Referência: Processo de Regularização Fundiária Urbana (REURB) do Condomínio Rural Canto da Serra – Processo Administrativo nº 48/2023

OFÍCIO - SMHR Nº 120/2026 - SMHR/CREURB

Assunto: Devolutiva PRF – REURB Condomínio Canto da Serra.

Referência: REURB nº 48/2023

Figura 04: Poligonal diferente da instauração

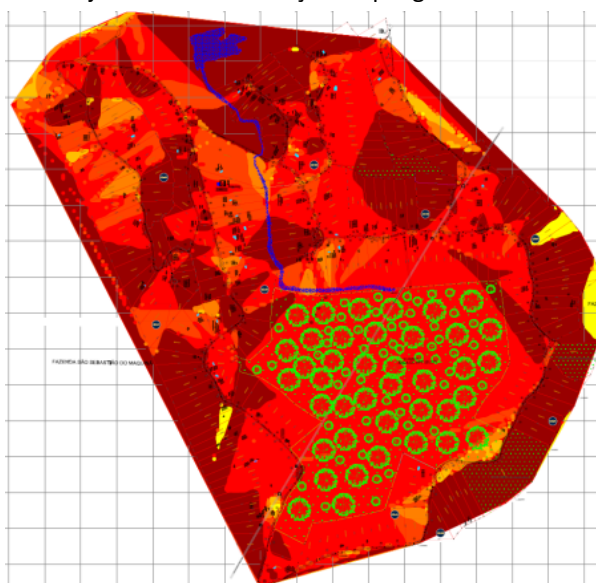
7.2. Representar em todas as peças gráficas a delimitação da poligonal do núcleo, com cor diferente para ficar em destaque, pois as peças estão com representações diferentes e/ou ausentes, além de apresentarem também poligonal diferente da instaurada.

Figura 05: Recorte do Projeto Urbanístico Reurbis

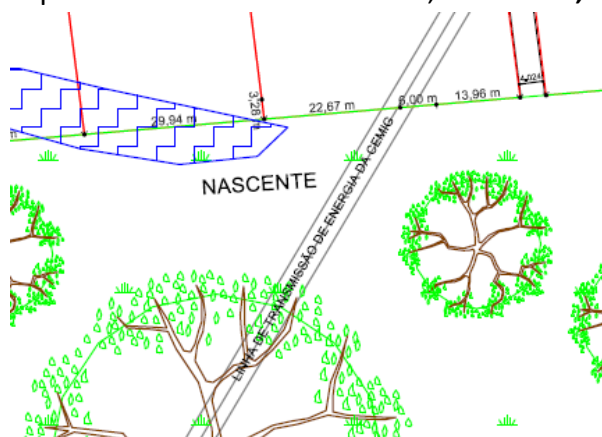
7.3. Indicar a faixa de servidão da linha de transmissão da CEMIG no levantamento planialtimétrico, projeto urbanístico e croquis dos memoriais descritivos, **identificar, cotar e inserir na legenda;**

Vale salientar que, parte da ocupação de alguns lotes das quadras 01, 03, 07 e 08 encontra-se inserida na faixa de servidão administrativa da linha de transmissão de energia elétrica da CEMIG. Considerando as

restrições de uso e ocupação impostas pela servidão, bem como as disposições das Resoluções da ANEEL, da ABNT NBR 5422 e da Norma Técnica CEMIG PE/LS-5621, conclui-se que tais áreas não são passíveis de titulação no âmbito da Regularização Fundiária Urbana (REURB).

Dessa forma, as porções atingidas pela faixa de servidão deverão ser destinadas a usos compatíveis com as limitações estabelecidas pela concessionária.

Para a adequada análise e definição das áreas afetadas, é necessária a representação da faixa de servidão com sua largura oficial e correta em toda a extensão da linha de transmissão que atravessa o condomínio.

Figura 07: Recorte do Projeto Urbanístico Reurbis, espaços sem identificação.

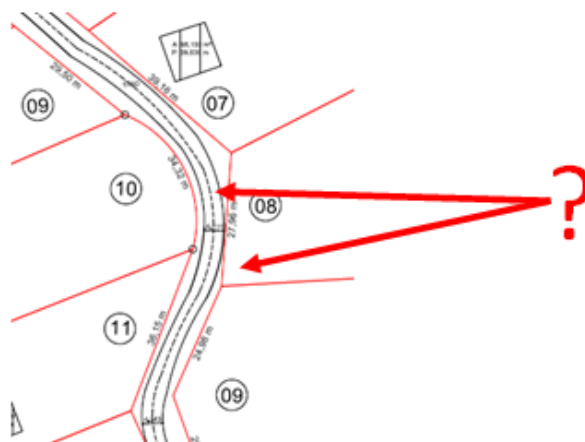
7.4. Indicar de forma mais clara os passeios no levantamento planialtimétrico e no projeto urbanístico, identificando também as possíveis melhorias nos trechos onde aparenta não existir passeio. Sugere-se utilizar hachura em tom cinza claro para facilitar a visualização. Além disso, apresentar as cotas em pelo menos três pontos distintos de cada trecho — considerando as partes mais largas, médias e estreitas — de forma que as informações fiquem legíveis e bem identificadas.

Figura 09: Área em volta do lago

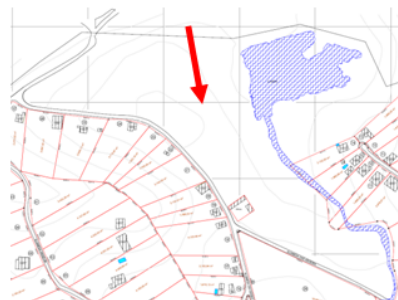
7.5. Indicar as áreas públicas: área institucional e equipamentos livres de uso público (ELUP); ainda constam espaços vazios sem destinação. Em uma das peças técnicas a delimitação do poligonal inclui a área em volta do lago, diferentemente da poligonal instaurada, verificar e corrigir.

Figura 11: Recorte do Projeto Urbanístico

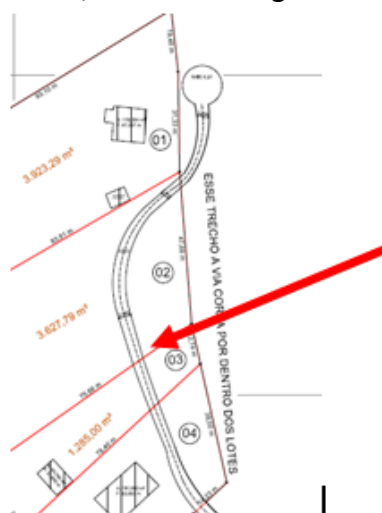
7.6. Na quadra 08, onde a via corta os lotes 02, 03 e 04. Corrigir.

Figuras 12 e 13: Recortes do Projeto Urbanístico

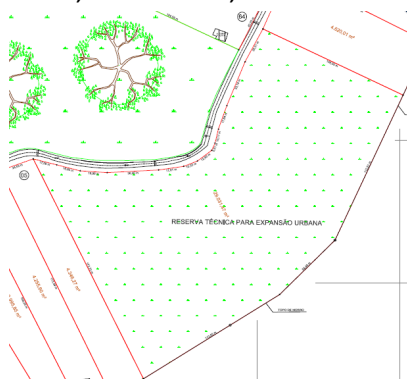
7.7. A imagem abaixo se trata de uma área de equipamento livre de uso público (Elup), área remanescente, área verde, área institucional? Indicar por escrito no projeto e no quadro de áreas.

Figura 25: Recorte do croqui do lote 13 da quadra 02

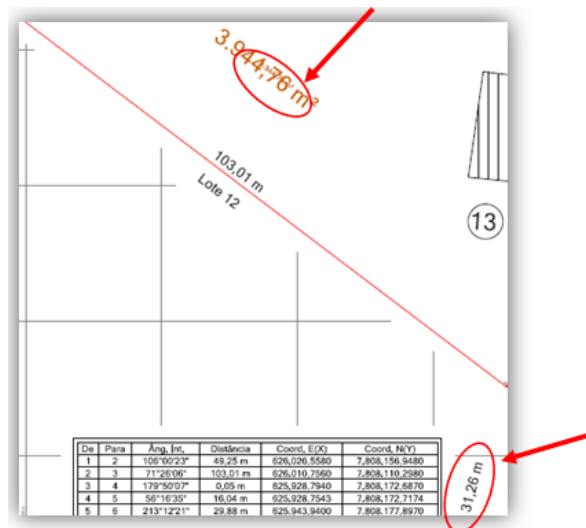
9.12. Na quadra 02 limpar o croqui do lote 13 que está com informações soltas e sobrepostas;
